Resolución de la directora general de Armonización Urbanística y Evaluación Ambiental por la que se formula la declaración de impacto ambiental del proyecto reformado de ampliación de la EDAR de Inca (exp. 16A/2025)

La declaración de impacto ambiental del proyecto reformado de ampliación de la EDAR de Inca en los siguientes términos:

DECLARACIÓN DE IMPACTO AMBIENTAL

Figura 11. Estado actual de los colectores de llegada a EDAR, tanto de pluviales como de residuales.

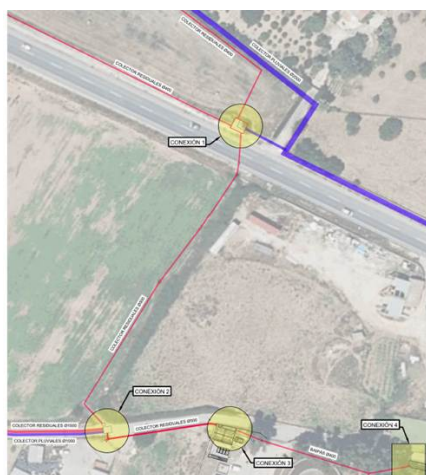
28. Según el plano 5.1. *Conexión a sistema de saneamiento. Colector de llegada.* La situación actual de colectores de aguas pluviales y aguas residuales en la EDAR es la siguiente:

Como se puede observar en el plano, el colector de residuales de 400 mm de diámetro, en la zona de la Conexión 1, ya presenta un aliviadero que va directamente al colector de pluviales y de éste al torrente de Inca. También en el punto de Conexión 2 existe un aliviadero que en la documentación se menciona como «Vertedero residuales» y que también va al torrente.

Figura 13. Nuevas conducciones de llegada a la EDAR.

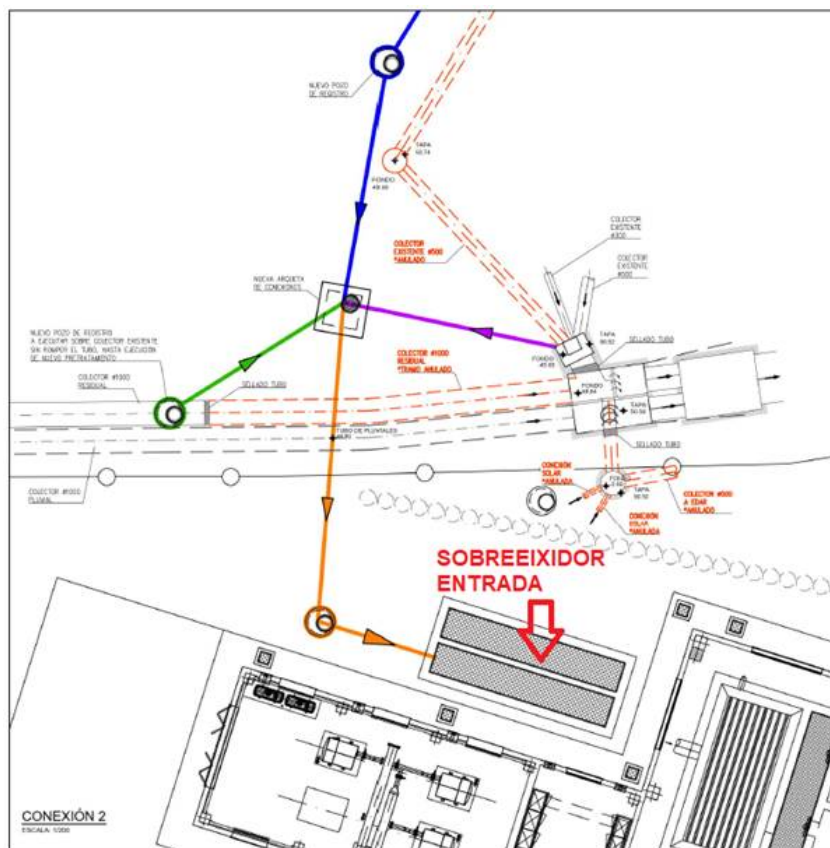
Los tres nuevos colectores confluyen en un único colector de 1000 mm de diámetro (naranja) que entra en planta. La entrada dispone de un sistema de desbordamiento cuando el caudal supera la capacidad de tratamiento. Este aliviadero dispone de un tratamiento primario con una capacidad de 9.500 m³/h (tamiz para la retención de sólidos mayores de 6 mm, además de un sistema de cuantificación de alivios para dar cumplimiento al RD 1290/2012).

Figura 14. Detalle constructivo del aliviadero de entrada. Se trata de un canal que, cuando el volumen sobrepasa su capacidad, desborda hacia un tornillo sinfín de tratamiento primario y de ahí al torrente de Inca.

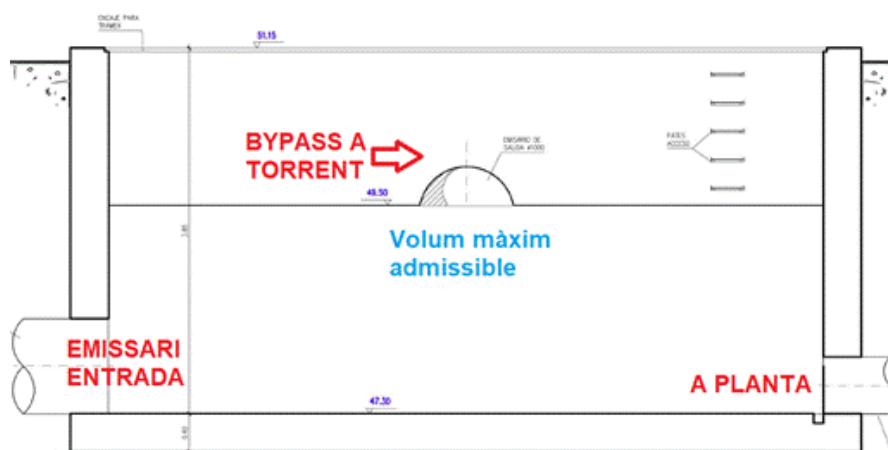
Así como un exceso de caudal de entrada, por encima de la capacidad del pretratamiento, supone aliviar agua al aliviadero de entrada, también se ha diseñado un bypass posterior al tratamiento primario. Este segundo alivio entra en funcionamiento si el caudal supera la capacidad del tratamiento secundario, dirigiendo el exceso de caudal al bypass y el resto al tratamiento secundario.

Por lo tanto, en el diseño hay dos puntos que vierten agua a torrente con un tratamiento primario.

Figura 16. Esquema que muestra los caudales de diseño y cuando el agua solo recibe tratamiento primario y pasa a bypass.

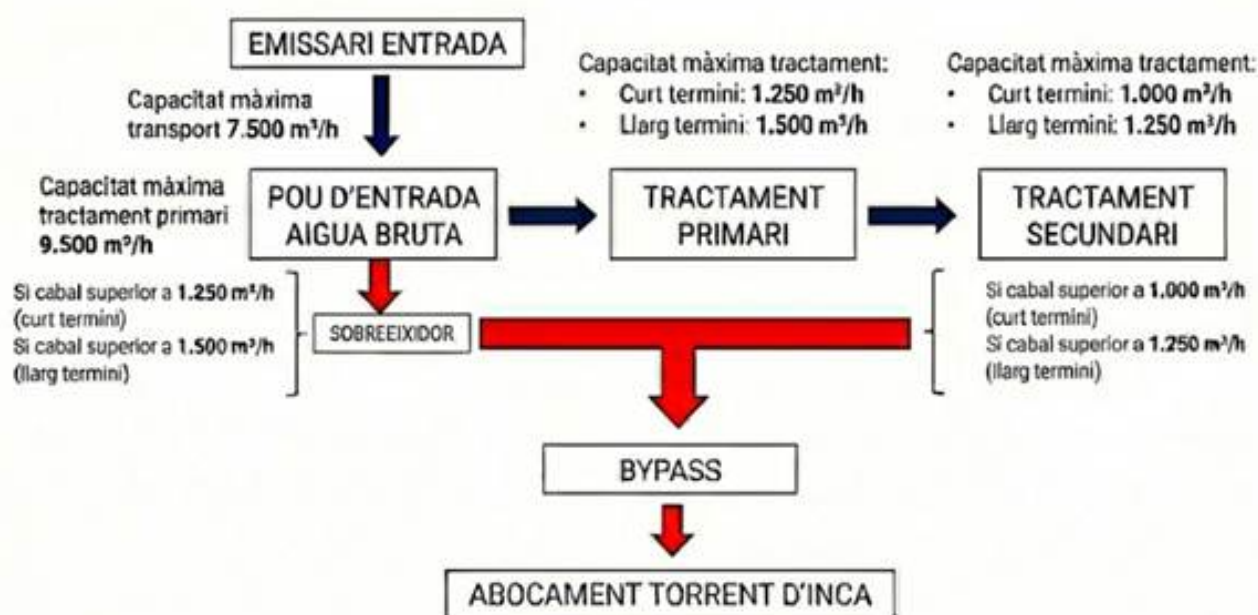
En el proyecto no se ha podido encontrar un cálculo o una estimación de qué volumen de agua se espera que vaya a bypass. No obstante, los volúmenes que los colectores de llegada pueden recoger son realmente elevados, por lo que se debe hacer una estimación del volumen aliviado según las circunstancias en que se prevea la entrada en servicio del bypass. Se debe medir el volumen total.

- **La separación de aguas pluviales y residuales debe ser efectiva**, de forma que se aproveche adecuadamente la red separativa ejecutada y no se sobrecargue la EDAR en periodos de lluvia. Por lo tanto, se debe evitar la entrada de aguas pluviales a la planta o la mezcla de aguas de lluvia con aguas residuales antes de llegar, a excepción de las primeras aguas de lluvia muy contaminadas, como se especifica en el punto 29.
- **No se pueden producir desvíos a torrente de aguas sin tratamiento y de forma incontrolada.**
